Alla Presidente dell'inchiesta pubblica, Dott.ssa Ottavia Cardillo

Buonasera sono Silvia Della Bona, membro del Comitato dei cittadini per la chiusura di Cava Fornace, vorrei informarvi che nella recente commissione di controllo di "Cava Fornace" (commissione composta da rappresentanti politici ed associazioni ambientaliste), tenutasi presso il Comune di Montignoso il 14/11/2023, è emerso che nell'ultimo rapporto ambientale relativo al 2023, redatto da Arpat, sono risultati sforamenti molto importanti di Ferro, Manganese, Triclorometano e Solfati. Il responsabile dell'ufficio Ambiente del comune di Montignoso ha chiesto delucidazioni ad Arpat riguardo tali sforamenti.

RAPPORTO DI ISPEZIONE AMBIENTALE ORDINARIA  
RELATIVO ALLA INSTALLAZIONE:  
**PROGRAMMA AMBIENTE APUANE S.p.A.  
MONTIGNOSO (MS)**

Anno 2023

Figura 1: Analisi Triclorometano su PZ5. Confronto analisi ARPAT e Programma Ambiente

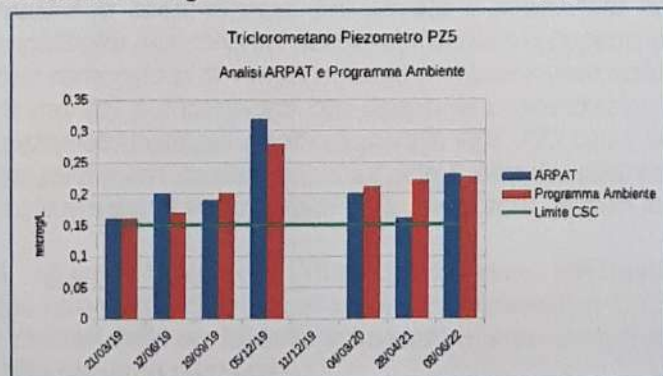
Dalle analisi si riscontra un superamento del parametro Triclorometano nei piezometri PZ5 e PZ10.

Per il Piezometro PZ7 si hanno superamenti per i parametri Ferro e Manganese; un lieve superamento in PZ10 per il Ferro e un lieve scostamento in S3 per i Solfati, rispetto a quanto definito nel PMA come "Fondo Naturale". Un confronto con le analisi svolte nel 2019, 2020, 2021 e 2022, sia da Arpat che da Programma Ambiente, in 7 distinte occasioni, riferite al parametro Triclorometano (sia nel Piezometro PZ5 che nel PZ10), ha permesso di riscontrare una generale uniformità del dato (Figura 1 e 2).

Figura 3: Tendenza Triclorometano nei Piezometri PZ5 e PZ10. Periodo Luglio 2013 - Maggio 2023 (Analisi ARPAT)

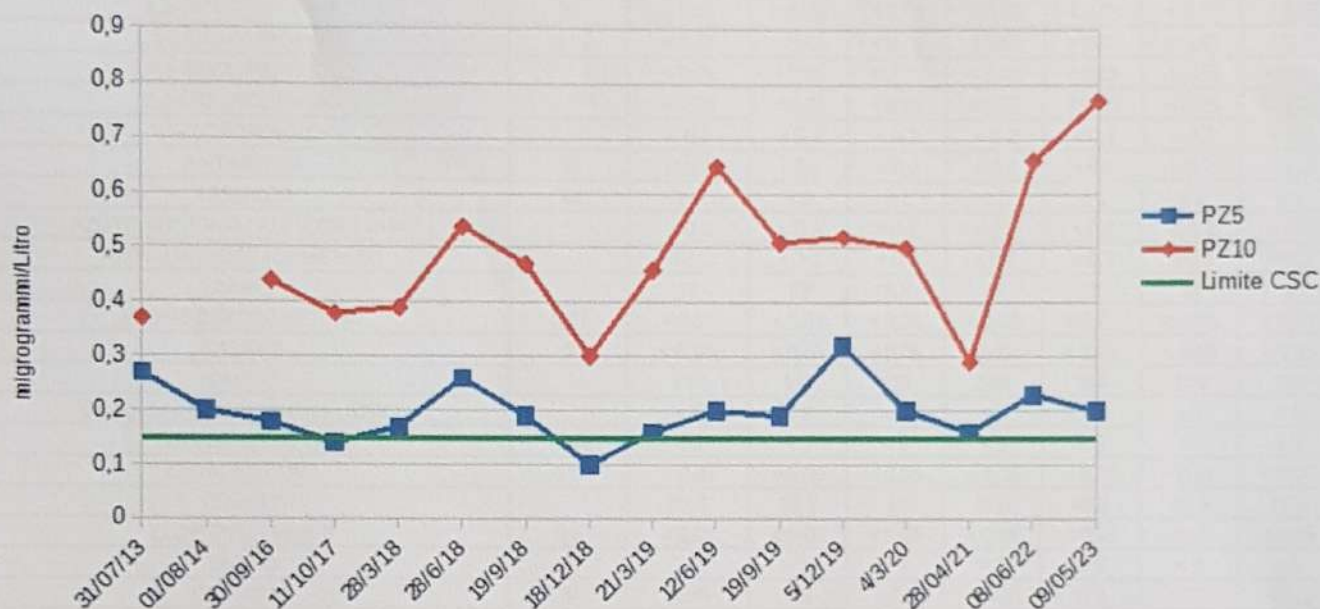
La tendenza delle concentrazioni di Triclorometano (nelle analisi effettuate da Arpat) nei due piezometri è mostrata in Figura 3 relativamente all'intervallo di tempo Luglio 2013 - Maggio 2023, dove si riscontra una generale costanza del parametro, al di sopra del limite delle CSC (ad esclusione delle analisi di Ottobre 2017 e Dicembre 2018 per il Piezometro PZ5), sempre con il piezometro di monte (PZ10) con concentrazioni più elevate del piezometro di valle (PZ5).

Il parametro TRICLOROMETANO dovrebbe essere incluso in tutte le campagne di analisi.

Si consiglia di utilizzare per gli usi interni all'attività le acque emunte dal pozzo PZ1, anziché dal pozzo PZ5 che risulta contaminato da triclorometano, anche se il livello di contaminazione risulta costantemente poco sopra le CSC (pari a 0,15 µg/litro) e sempre entro i parametri prescritti per la potabilità. A tal proposito occorre ricordare che, sebbene il D.Lgs 31/2001 (Attuazione della direttiva 98/83/CE relativa alla qualità delle acque destinate al consumo umano) ponga come limite per la sommatoria dei composti Trialometani (cloroformio, bromoformio, dibromoclorometano, bromodichlorometano) 30 µg/litro, il Dlgs 152/06 all'art. 243, nell'aggiornamento del 2021, prevede che l'utilizzo delle acque sotterranee contaminate debba essere preceduto da un trattamento adeguato a ridurre la contaminazione.
